Granskningsutlåtande

Detaljplan för Tändstickan 3 samt del av Västervik 4:29, Västerviks kommun, Kalmar län

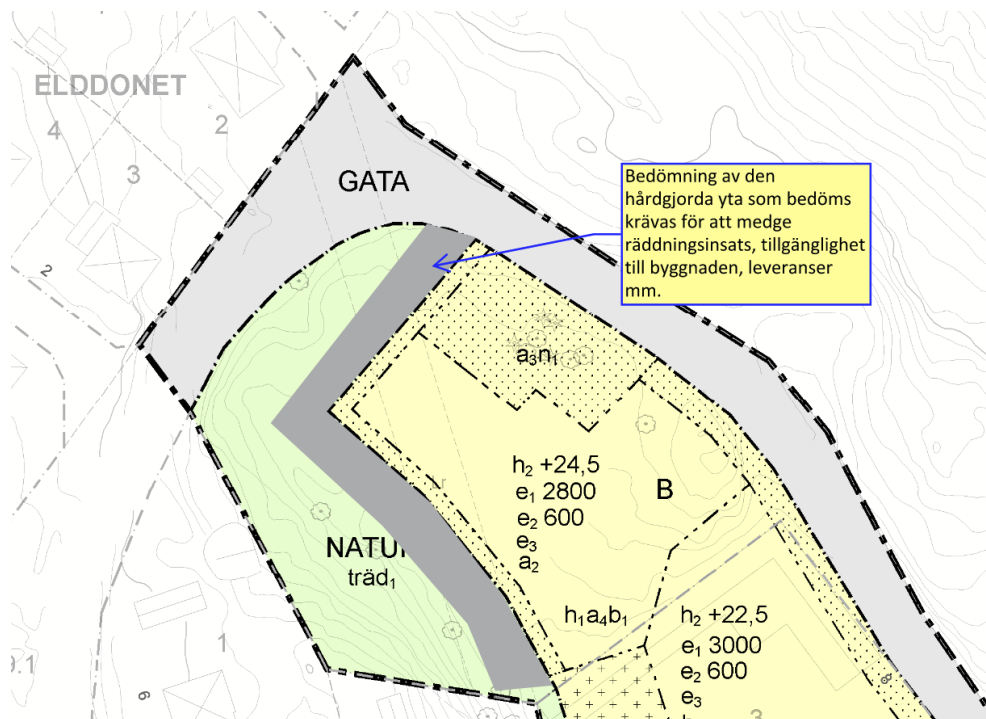
I detaljplanen finns Naturmark för att skärma den nya bebyggelsen från de karakteristiska Tändsticksvillorna. Naturmarken utgör dock endast ett fåtal meter och det bedöms inte vara tillräckligt för att skapa en barriär mellan de olika byggnadsstilarna, mellan nytt och gammalt.

I detaljplanen ges intrycket att träd och naturområde kommer att utgöra en barriär mot den nya bebyggelsen och att byggnaderna främst kommer vara synliga från söder. Trots att grönområdet ökat lite med nytt förslag så kommer det inte vara tillräckligt för att skapa en barriär mot tändsticksvillorna.

Gällande brandskydd framgår i planbeskrivningen att det sannolikt erfordras räddningsvägar och uppställningsplatser för räddningstjänstens stegutrustning. Sådan uppställningsplats är minst 5 meter bred och tillåts vara som minst 1,5 meter från byggnaden. Uppställningsytan ska vara hårdgjord för att klara höga axeltryck (asfalt). Det kan innebära att det skapas en hårdgjord yta minst 6,5 meter runt byggnaden. Att illustrera ytan runt byggnaden med höjdkurvor ger intrycket att ytan är en naturmark trots att det bedöms bli en plan hårdgjord yta som inkräktar på naturmarken.

Det anges att de skyddsvärda träden i prickmark a3n1 endast får fällas om de blir sjuka eller utgör en säkerhetsrisk. Det är oklart om exempelvis bristen på uppställningsplats för räddningstjänsten vid fasad mot byggnad B skulle kunna utgöra en "säkerhetsrisk" och därmed utgöra ett framtida argument för att fälla träden. Att träden förr eller senare kan bedömas utgöra en säkerhetsrisk om de faller bedöms vara godtyckligt och ett argument som blir lätt att ta till då träden kommer skugga kvällssolen för de boende. Att istället flytta byggnaden så att skyddsvärda träd inte riskerar att kunna påverka byggnaden måste vara det självklara angreppssättet.

För att skapa den avgränsning som man i planprogrammet beskriver och samtidigt har utrymme för vägar runt byggnad B så skulle byggområde behöva flyttas ytterligare ca 10 meter från kvarteret Elddonet samt en "trädlängd" från de skyddsvärda träden.

Naturmarken i planen är avsedd att fungera som en visuell och fysisk avskärmning mellan den nya bebyggelsen och Tändsticksvillorna. Denna naturmark består till största delen av träd och buskar som skapar en mer effektiv barriär än enbart gräsytor. Att ytterligare utöka naturmarken skulle främst påverka öppna gräsytor, vilket inte ger samma avgränsande effekt och kan påverka möjligheten att kunna skapa en lämplig bebyggelse anpassad till de naturliga förutsättningarna på platsen.

Gällande brandskydd och tillgängligheten till fastigheten så har samråd skett med räddningstjänsten som godkänt föreslagen utformning. Dessa frågor kommer även att hanteras i bygglovsprocessen.
